Departamento de Planeamiento y Gestión Urbanística  
Servicio de Planificación y Ordenación Urbanística  
Ref:- I-Revisión Zonificación Acústica MLG\_enmiendas\_PL1097-2022

**Expediente:** IU Revisión Zonificación Acústica PL1097-2022  
**Solicitante:** De Oficio  
**Situación:** Municipio  
**Junta Distrito:** Municipio  
**Asunto:** Enmiendas

## INFORME

#### Enmiendas del Grupo Municipal Con Málaga a la Aprobación Inicial de la actualización-revisión de la Zonificación Acústica del PGOU

Zona Centro Histórico – equipamientos culturales

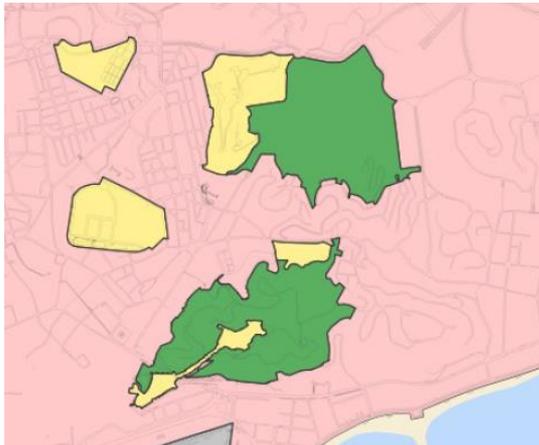
**Sexta.-** La alcazaba y Gibralfaro; Teatro Romano. Museo Picasso; Palacio de La Aduana y la Catedral debe mantenerse como uso cultural en vez de pasar a convertirse en uso residencial

**SEXTA:** Los edificios y monumentos mencionados en la enmienda deben acogerse como se ha indicado anteriormente, a efectos de su protección acústica, a los usos predominantes del suelo, lo que no es óbice para mantener su protección arquitectónica y de patrimonio histórico. Para el caso del Teatro Romano, Castillo Gibralfaro y Alcazaba (así como el Seminario) se ha aprovechado de hecho su colindancia con el Espacio Natural del Monte Gibralfaro para incluirlos en la categoría "e" de *Sanitario, Docente y Cultural*.

Por tanto, de los seis espacios patrimoniales que se solicita se incluyan como zonificación acústica Cultural, tres de ellos se recogen efectivamente con esa clasificación de zona “e”: **La Alcazaba, Gibralfaro y el Teatro Romano.**

Es necesario recordar que los usos a considerar deben ser los predominantes de la zona, no la calificación pormenorizada de cada una de las parcelas.

Hospital Carlos de Haya y zona Carranque

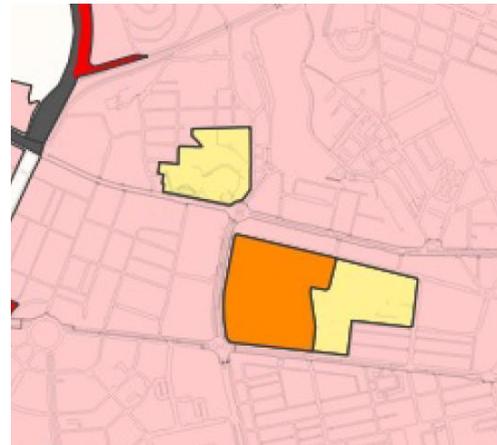
**Séptima.-** El Hospital Regional de Málaga (antes denominado Carlos Haya) debe mantenerse como uso sanitario en vez de pasar a convertirse en uso residencial.

**SÉPTIMA:** Indicar el que el Hospital Carlos de Haya está efectivamente incluido en la categoría acústica “e”: *Sanitario, Docente, Cultural*. Tal y como se comprueba en la imagen superior.
